STR. STEFAN HODIRAN /
ALEX METEOROLOGII

Referinta: PUZ COORDONATOR SECTOR 1

Doresc sa aduc in discutie un aspect din *Plan urbanistic coordonator sect. 1 - plana U 03 - Reglementari urbanistice si zonificare functionala*, situat in ZONA J si anume intre strada General Stefan Holban si Aleea Meteorologiei.

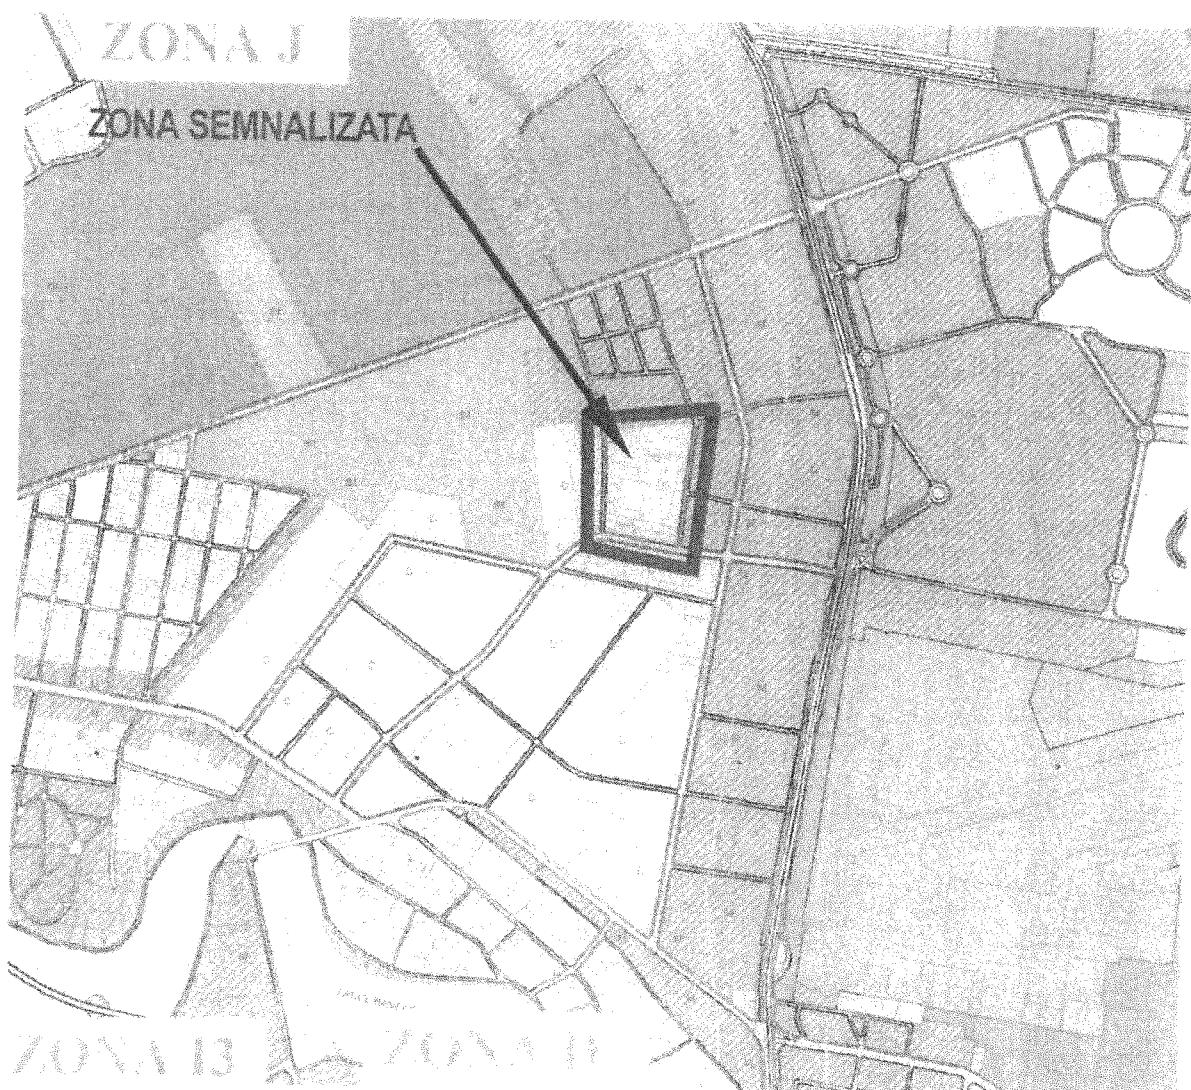
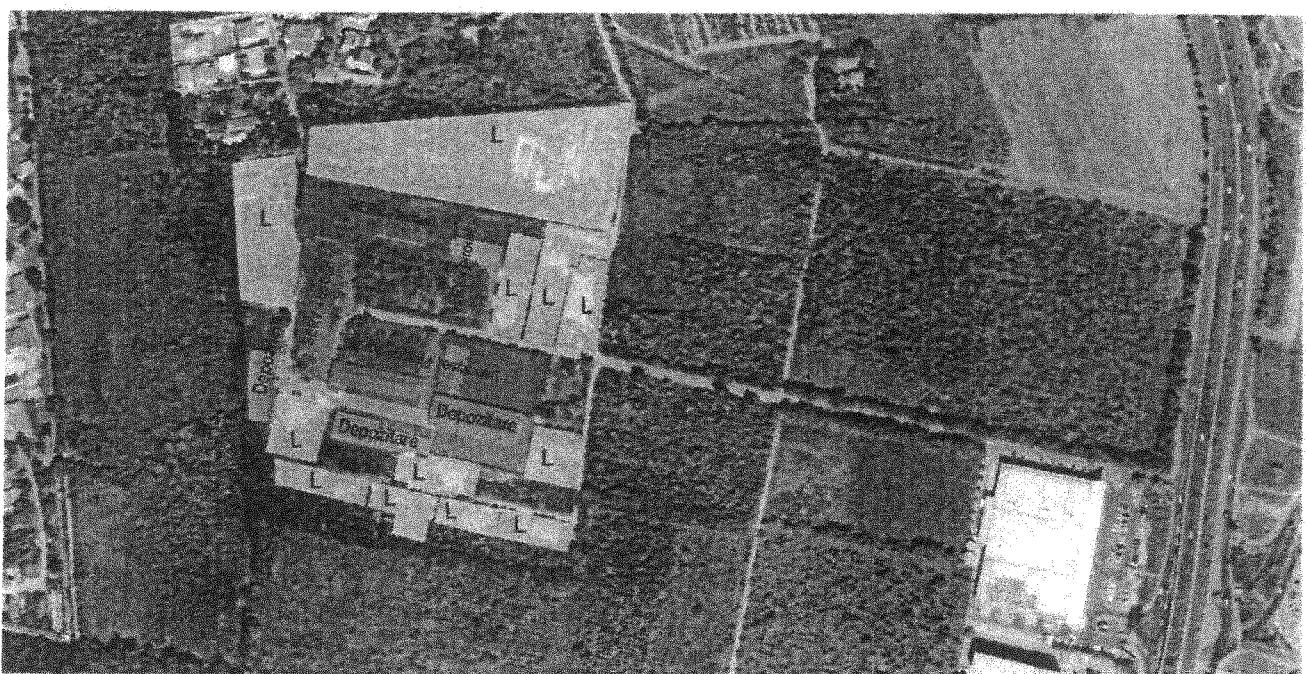
In PUG, parcelele prezентate in continuare, fac parte din subzona CB1 – *subzona serviciilor publice dispersate in afara zonelor protejate* iar in plana de propuneri (reglementari) urbanistice a PUZ coordonator sector 1 se afla in zona C – *functiuni complexe - centre de afaceri, servicii publice, centre comerciale*.

In realitate aceasta zona este compusa din parcele cu functiunea de locuinte, alimentatie publica, birouri si depozitare. Aceasta zona este constituita deja ca o zona mixta si va rog sa aveti in vedere faptul ca este marginita pe doua laturi, Nord si Est, in propunerea dumneavoastră de zone mixte.
